## **Commission économique pour l'Europe**

**Code européen des voies de navigation intérieure (CEVNI) (Résolution n° 24, révisée)**

**Amendements aux chapitres 1-8 et annexes 1-8**

## **Propositions d'amendements en vue de l'harmonisation des dispositions du Code européen des voies de navigation intérieure et du Règlement de police pour la navigation du Rhin**

**Croquis 16**

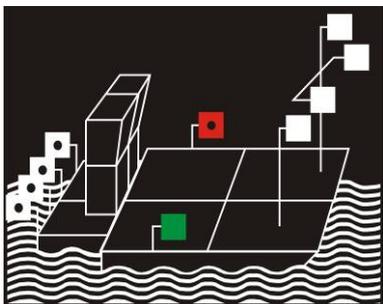
Ajouter un deuxième feu de poupe sur le croquis, conformément à la prescription de l'article 3.10. Le croquis actuel est le suivant :

Il n'est pas prévu d'inclure ce croquis pour les convois poussés avec deux pousseurs dans le RPNR.

**Croquis 22**

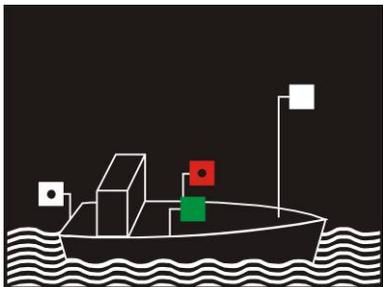
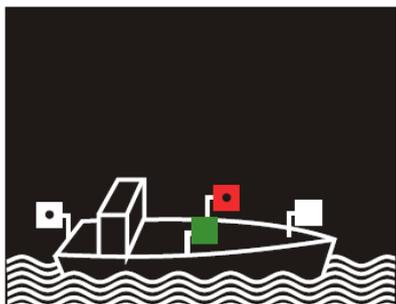
Remplacer le croquis actuel

Par le croquis 18 du RPNR<sup>7</sup> :

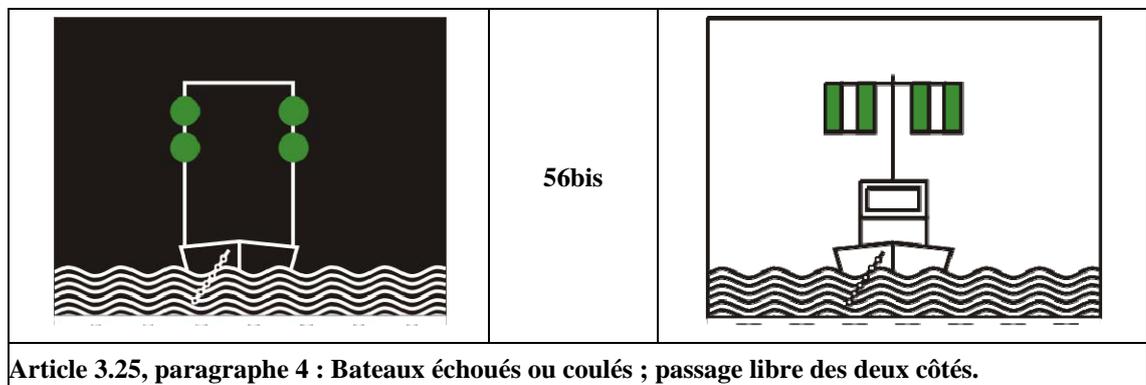
Après le croquis 56, *ajouter* les nouveaux croquis suivants, correspondant aux croquis 49a du RPNR :

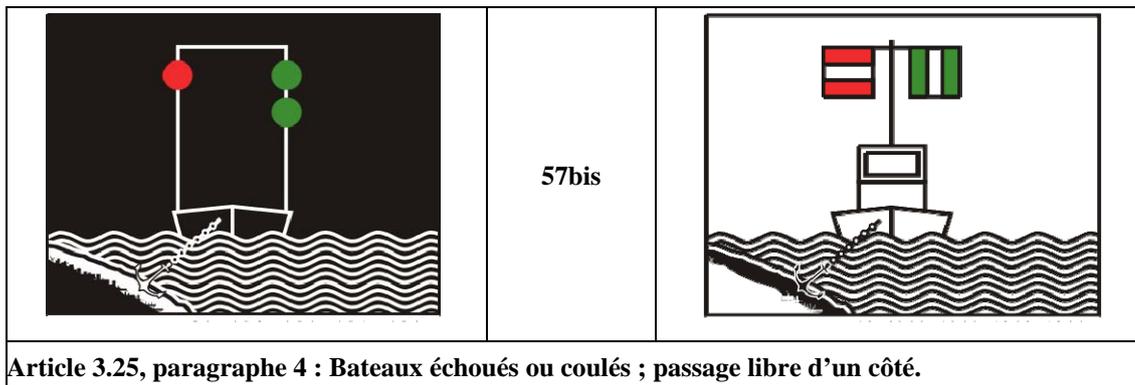
Après le croquis 57, *ajouter* les nouveaux croquis suivants, correspondant aux croquis 50a du RPNR :

**Croquis 65**

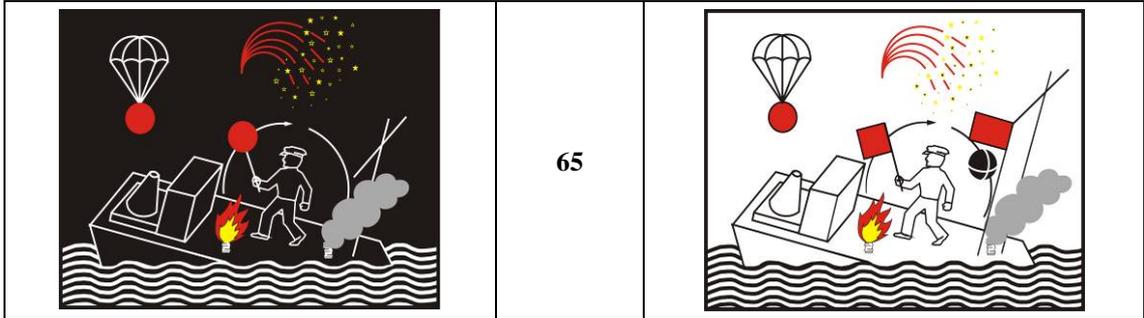
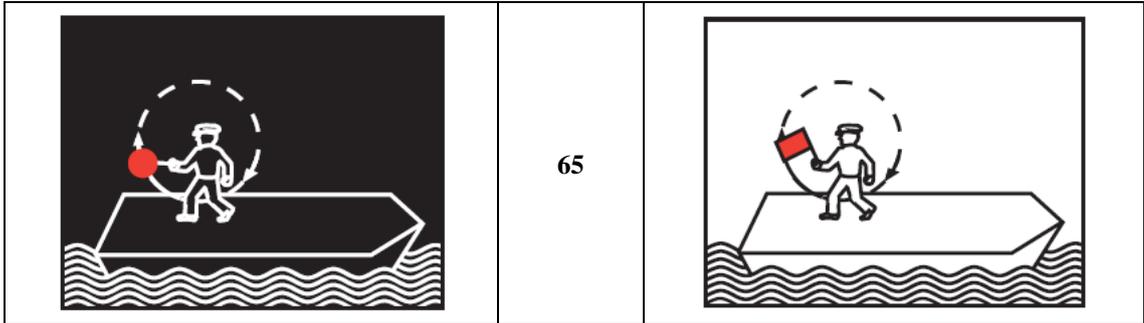
Remplacer les croquis existants

Par les croquis suivants, correspondant aux croquis 59 du RPNR :

**Croquis 66**

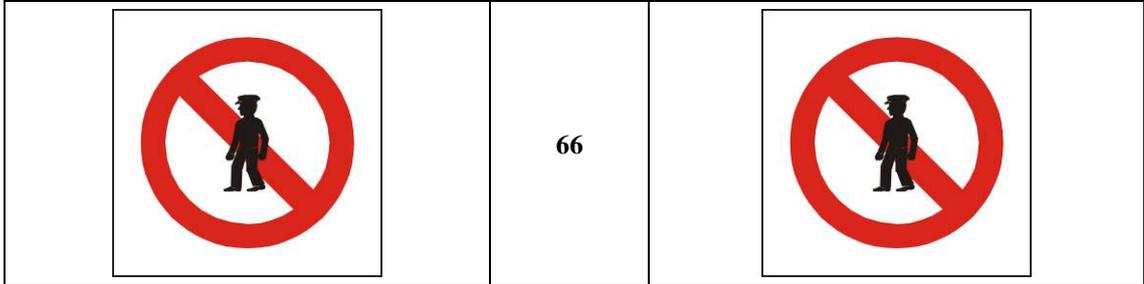
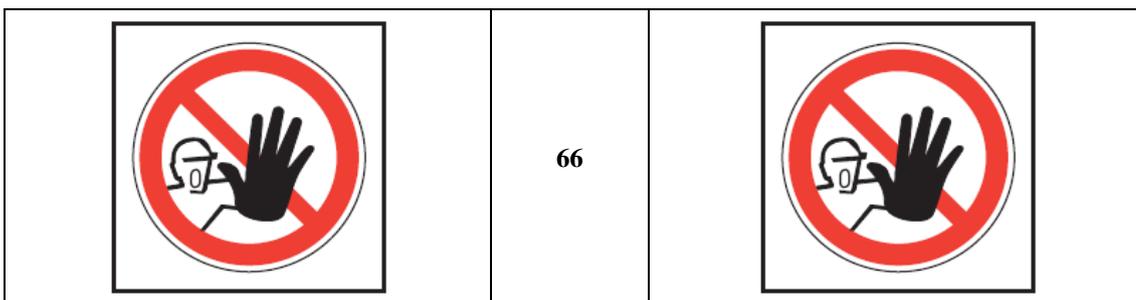
Remplacer les croquis existants

Par les croquis suivants, correspondant aux croquis 60 du RPNR<sup>10</sup> :

**Croquis 67**

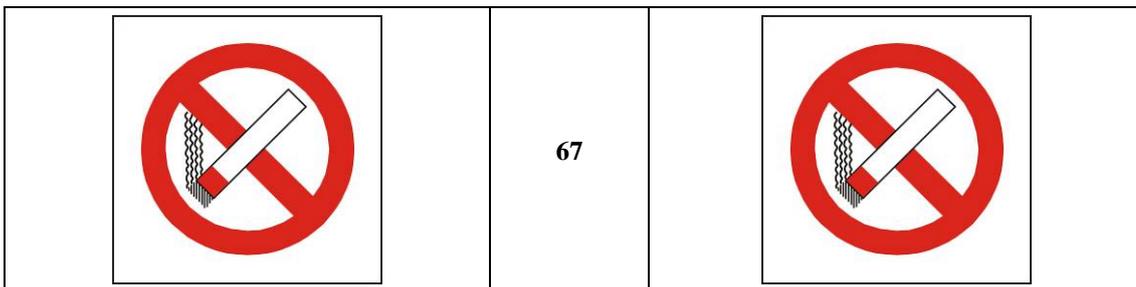
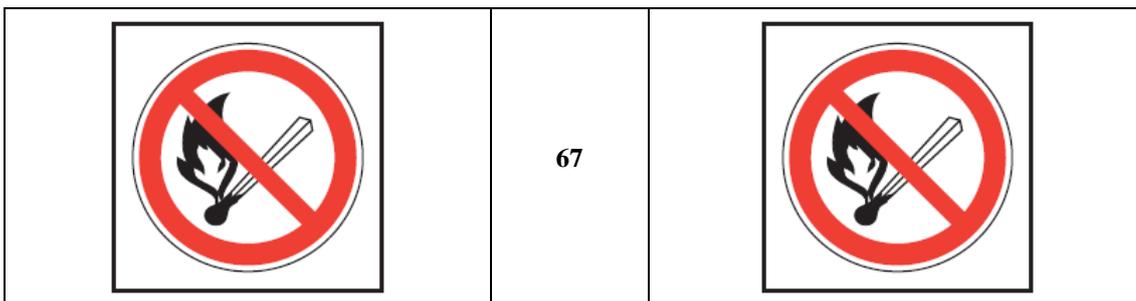
Remplacer les croquis existants

Par les croquis suivants, correspondant aux croquis 61 de l'annexe 3, section 2 du RPNR<sup>10</sup> :

**F. Nouvelle section IV bis**

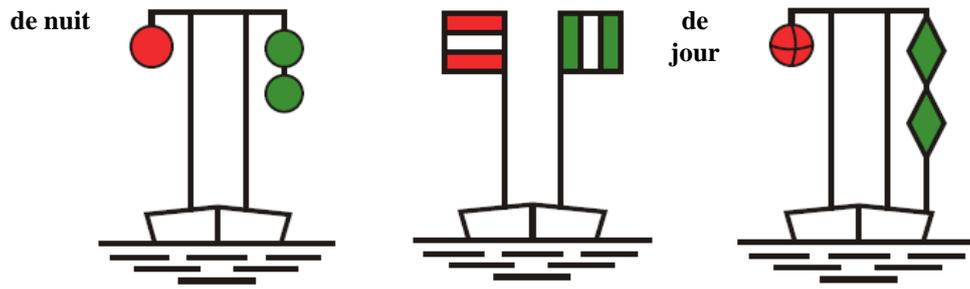
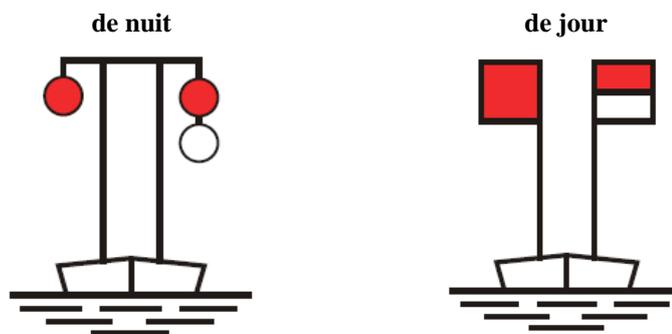
Ajouter une nouvelle section, telle que figurant à la section IV du RPNR :

« **IV bis. Autres possibilités de balisage des points dangereux et des obstacles dans la voie navigable**
